### 內政部都市計畫委員會第788次會議紀錄

一、時間:中華民國 101 年 9 月 18 日(星期二)上午 9 時 30 分。

第 2 案:新北市政府函為:「變更土城都市計畫(暫緩發展區及附近地區)(市地重劃區都市計畫檢討變更)案」。

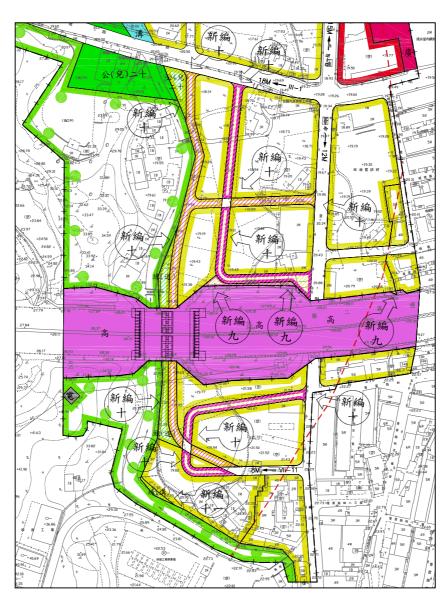
編號	陳情人及 陳情位置	陳情理由	建議事項	申請變更單位 研析意見	本會決議
1	陳情人:	依通告所示	建議如附件	未便採納。	照申請變更單
	蔡柏峰君	之變更電塔	所示(藍色	理由:	位研析意見,
	陳情位置	位置,施工	線路),減	1. 依據本公司架空輸電	未便採納。
	如附件	工程及費用	少線路長度	線路規劃之原則,考	
		相對高	及經費	量對當地社會環境影	
				響較小之路竟設施。	
				2. 經評估蔡君所建議之	
				替代路徑,線路經過	
				林口區頂福村雷公崎	
				及南勢村頂其等聚	
				落,屬民防、工廠密	
				集之地區(詳附	
				圖),不符合輸電路	
				線路規劃原則。	
				3. 另替代路徑長度與目	
				前本公司規劃路徑長	
				度差異甚小,並未有 工程費用減少之情	
				工程貝用 減り 之情   形。	
				· · · ·   ·   · ·   · ·   · ·   · ·   · · ·   ·	
				議之路徑並未優於目	
				前規劃之路徑,故無

附圖一 變更內容明細表第新編十案變更都市計畫示意圖

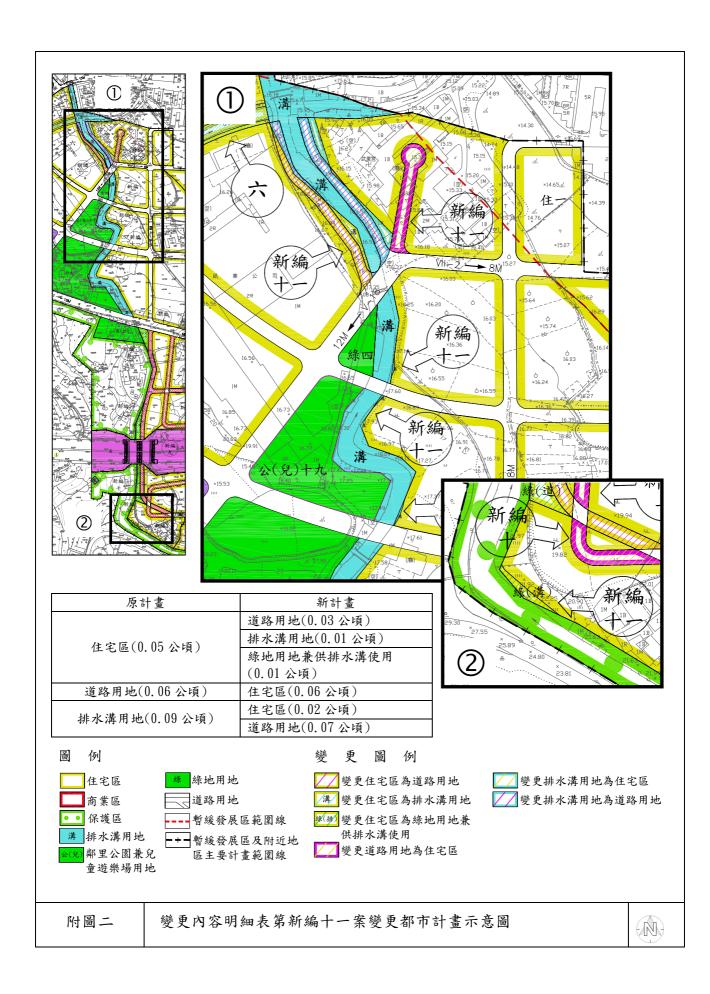
- 二、變更內容明細表編號新編十:參據市政府列席人員於 會中之說明,為避開高速公路涵洞下方墩柱,故同意 將變更內容作修正。(詳如附圖一)
- 三、變更內容明細表編號新編十一:參據市政府列席人員 於會中之說明,為配合水患治理用地範圍調整,故同 意將變更內容作修正。(詳如附圖二)

附圖一

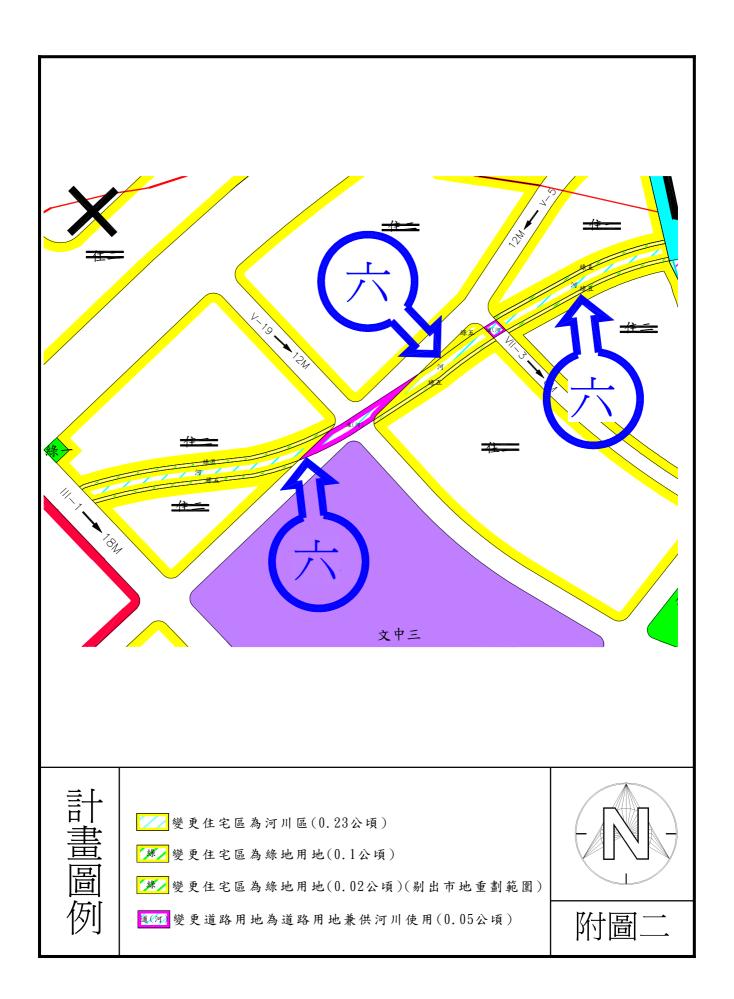
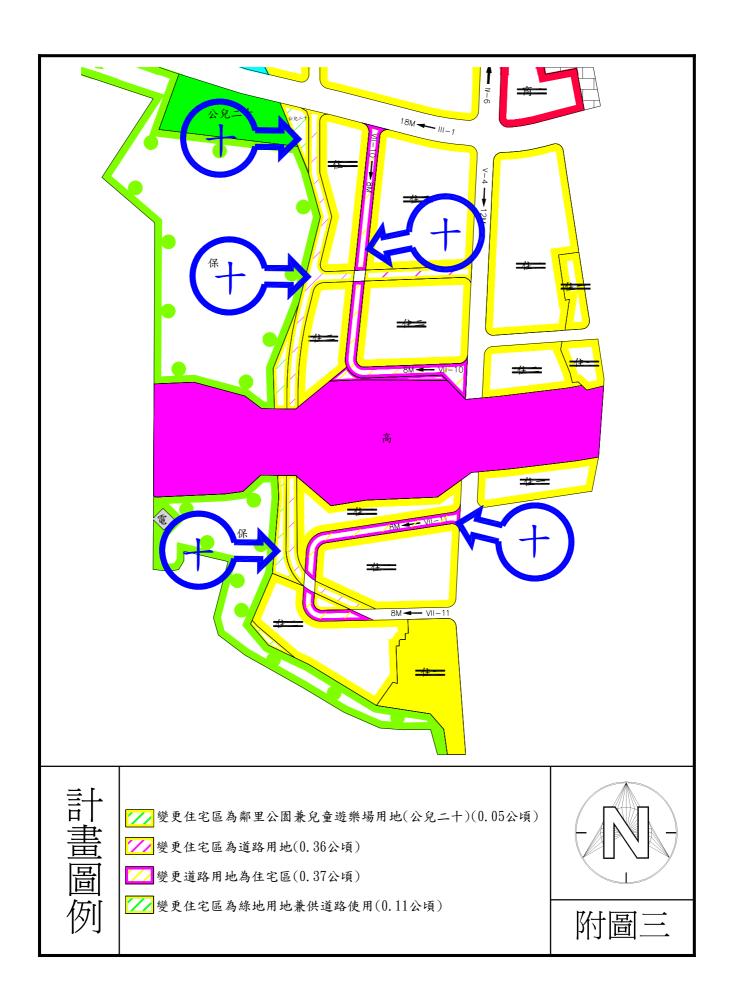
變更	内容		1 4 + 1
編	位置	原計畫	新計畫	變更理由	本會專案小組
號		(公頃)	(公頃)		初步建議意見
		住宅區	鄰里公園	1. 參考水利局「易淹水	有關道路穿越高速
		(0.05)	兼兒童遊	地區水患治理計畫—	公路部分,考量高
			樂場用地	第二階段實施計畫—	工局日後可能於該
			(公兒二	縣管區域排水柑林埤	涵洞施作基樁穩固
			+)	溝排水系統規劃」案	及擴寬工程,為配
			(0.05)	內規劃之用地範圍線	合施工需要,故同
		4 中 巨	学业四山	及原計畫住宅區與保	意市政府於會中所
		住宅區	道路用地	護區之區界後,劃設	提修正道路寬度
		(0.03)	(0.03)	8 米計畫道路,並於	(詳如附圖三),
	高速公			高速公路南北側各劃	並請提供該涵洞寬
新	路南北			設一橫向道路與青雲	度、高度、柱位、
編	側道路			路串聯,惟如本案審	柑林埤溝及相關道
+	系統調			竣時整治計畫尚未經	路位置現況之平
	整	道路用地	住宅區	核定,則請水利局另	面、立面及斷面
		(0.04)	(0.04)	以專案辦理變更或納	圖,並納入計畫中
		(0.01)	(0.01)	入都市計畫通盤檢	敘明,以明瞭實際
				計。	外,其餘照該府核
				2. 另為使道路穿越明德	議意見通過。
				路後與Ⅶ-6 道路中	
				心線連接,畸零地劃	
				設為鄰里公園兼兒童	
				遊樂場用地與原鄰近	
				之公兒二十合併。
